# 改善箇所説明図

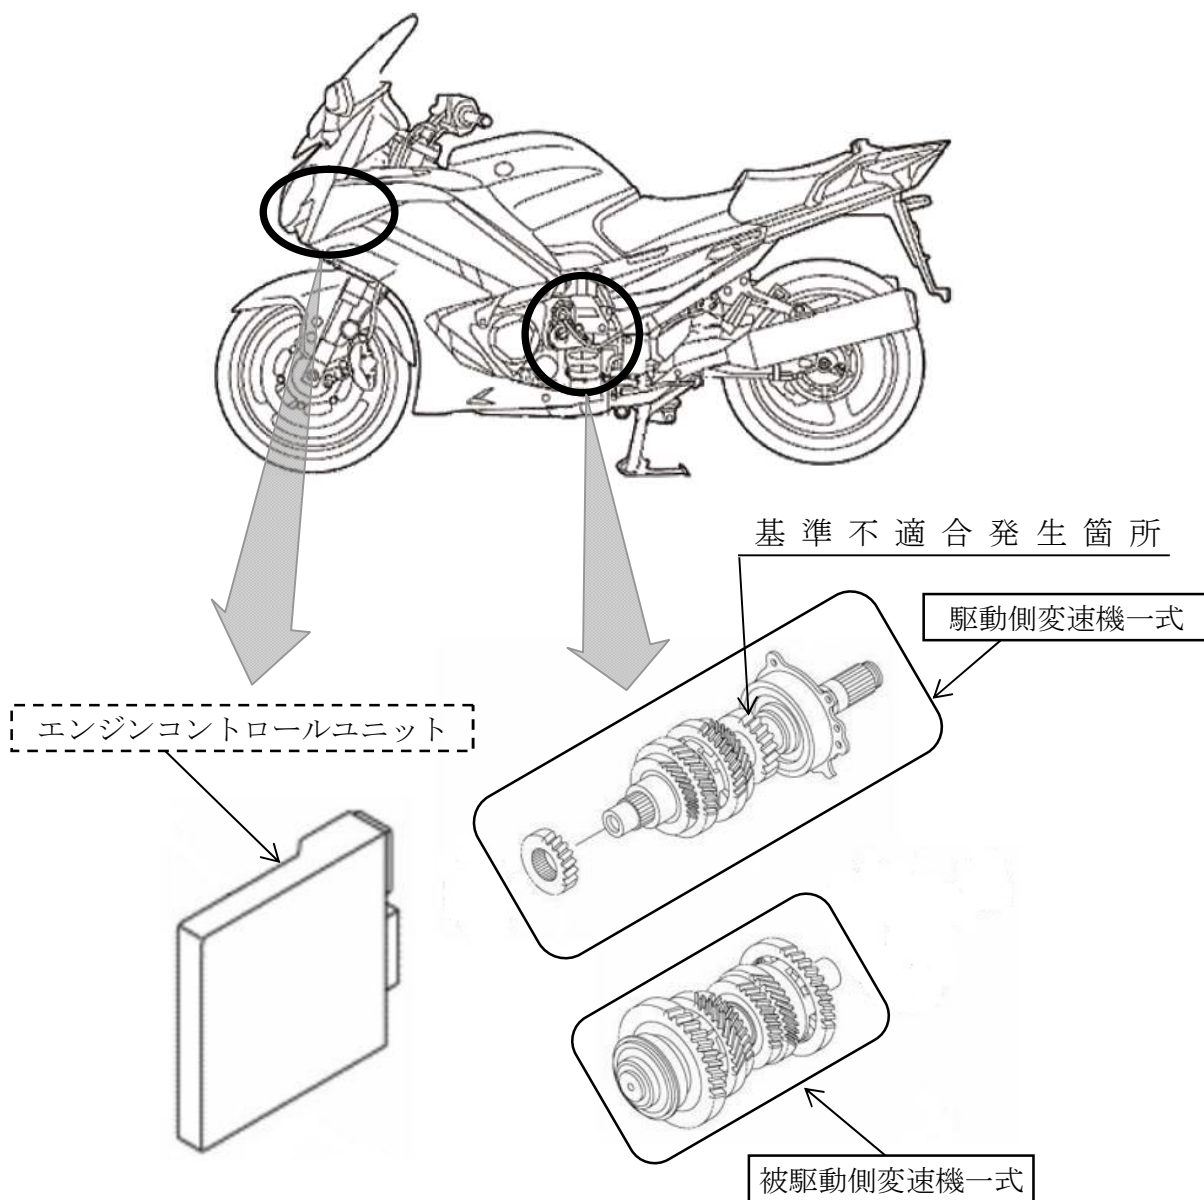
変速機において、1速から2速への変速時の評価が不十分なため、駆動側2速ギヤの強度が不足しているものがある。そのため、1速から2速への変速時にギヤが2速に入らずニュートラルになった時に、スロットルを開けるとエンジンが空ぶかし状態となり、クラッチを切らずに2速に入れ直すと、駆動側2速ギヤに過大な力がかかり、当該ギヤに亀裂が生じて、最悪の場合、当該ギヤが破損して走行できなくなるおそれがある。

改善の内容：全車両、駆動側変速機一式を対策品に交換し、被駆動側変速機一式を新品に交換する。また、エンジンコントロールユニットのプログラムを対策プログラムに書き換える。
